改正 令和3年4月21日 原規技発第2104217号 原子力規制委員会決定

基準地震動及び耐震設計方針に係る審査ガイドの一部改正について

別表 基準地震動及び耐震設計方針に係る審査ガイド 新旧対照表

図-1 基準地震動の策定に係る審査フロー

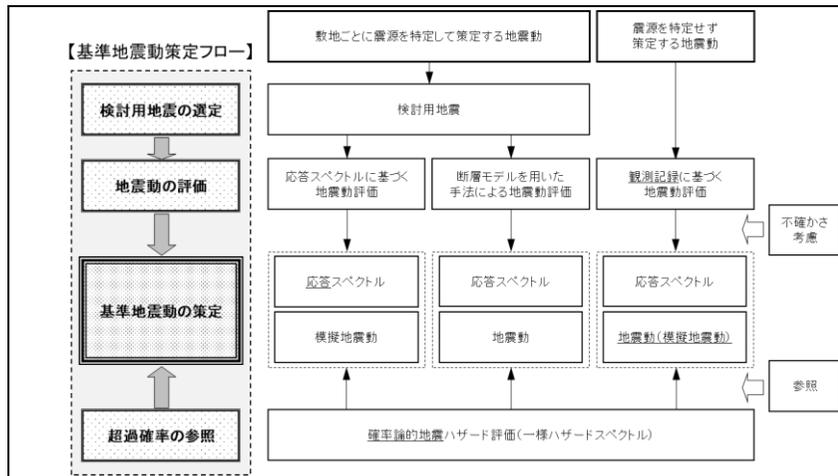
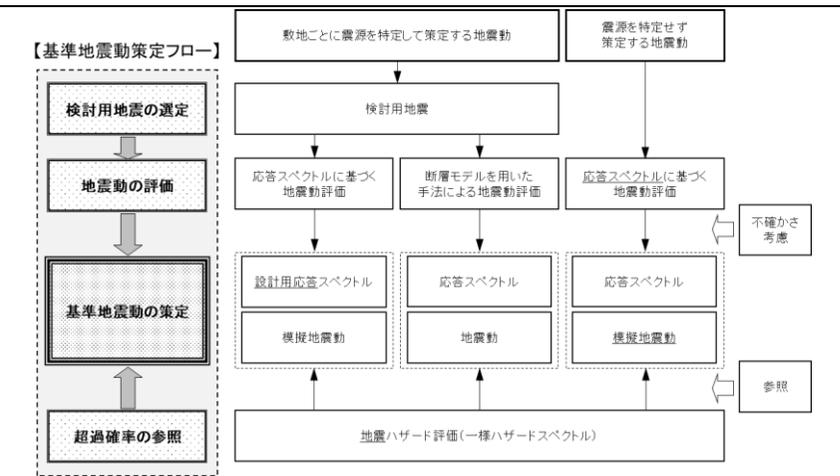
改正後	改正前
<p>I. 基準地震動</p> <p>1. 総則</p> <p>1.1 目的</p> <p>本ガイドは、発電用軽水型原子炉施設の設置許可段階の耐震設計方針に関わる審査において、審査官等が実用発電用原子炉及びその附属施設の位置、構造及び設備の基準に関する規則（平成 25 年原子力規制委員会規則第 5 号）並びに実用発電用原子炉及びその附属施設の位置、構造及び設備の基準に関する規則の解釈（原規技発第 1306193 号（平成 25 年 6 月 19 日原子力規制委員会決定）。<u>以下「許可基準解釈」という。</u>）の趣旨を十分踏まえ、基準地震動の妥当性を厳格に確認するために活用することを目的とする。</p> <p>基準地震動の策定に係る審査のフローを図-1 に示す。</p>	<p>I. 基準地震動</p> <p>1. 総則</p> <p>1.1 目的</p> <p>本ガイドは、発電用軽水型原子炉施設の設置許可段階の耐震設計方針に関わる審査において、審査官等が実用発電用原子炉及びその附属施設の位置、構造及び設備の基準に関する規則（平成 25 年原子力規制委員会規則第 5 号）並びに実用発電用原子炉及びその附属施設の位置、構造及び設備の基準に関する規則の解釈（原規技発第 1306193 号（平成 25 年 6 月 19 日原子力規制委員会決定））の趣旨を十分踏まえ、基準地震動の妥当性を厳格に確認するために活用することを目的とする。</p> <p>基準地震動の策定に係る審査のフローを図-1 に示す。</p>
